ODPOWIEDZI NA PYTANIA DO TREŚCI SPECYFIKACJI WARUNKÓW ZAMÓWIENIA (SWZ)

Dotyczy: Postępowania o udzielenie zamówienia publicznego prowadzonego w trybie podstawowym pn. „Modernizacja infrastruktury Szkoły Podstawowej w Branicach i Zespołu Szkolno-Przedszkolnego we Włodzieninie”.

Na rysunku IS-02 brakuje opisu dot. Typu projektowanych grzejników

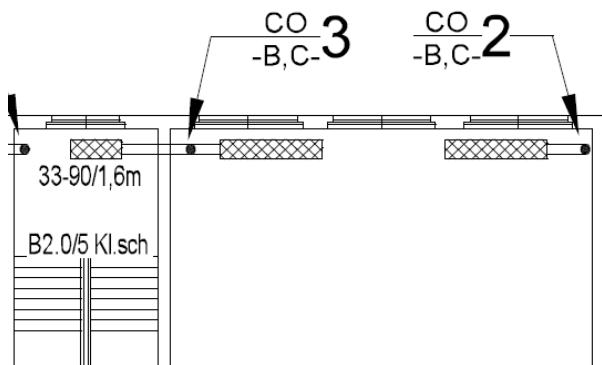
W projekcie instalacji sanitarnych znajdują się rozbieżności w mocach grzejników oraz braki w ich opisach.

Typy grzejników są umieszczone na rozwinięciach. W przypadku braku opisu typu na rzucie należy korzystać z rozwinięcia.

Na większości rysunków podano różne moce dla grzejników o tej samej ilości płyt oraz takich samych wymiarach. Poniżej przykład podstawie rys IS - 08

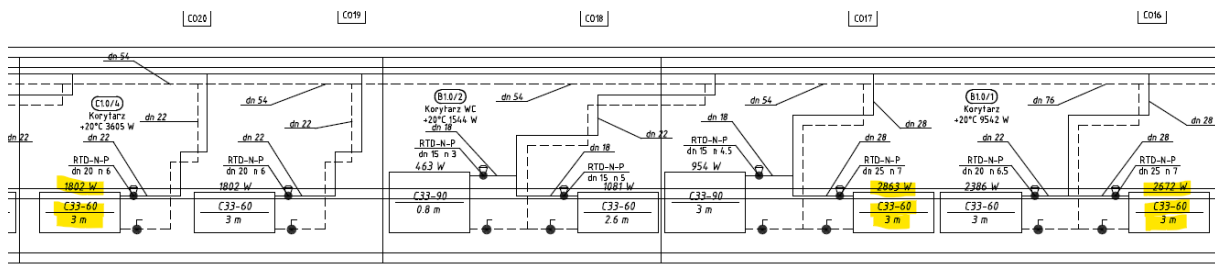
C33-60/3m – 1803W

C33-60/3m – 2863W

C33-60/3m – 2672W

W celu przygotowania rzetelnej oferty, prosimy o przekazanie poprawnych rysunków IS oraz zestawienia grzejników. Prosimy również o jasne określenie czy podane moce grzejników są dla parametrów czynnika grzewczego 40/30 stopni.

Zestawienie grzejników znajduje się w przedmiarze robót, wszelkie parametry określające grzejniki znajdują się na rysunku rozwinięcia oraz w przedmiarze robót, na tej podstawie należy dostarczyć zamówienie na komplet grzejników.

Instalację i przepływy z mocami określono z parametrem 40/30. Instalacja będzie pracować ze zmienną wartością wody grzewczej ze względu na planowaną w przyszłości zmianę źródła ciepła.
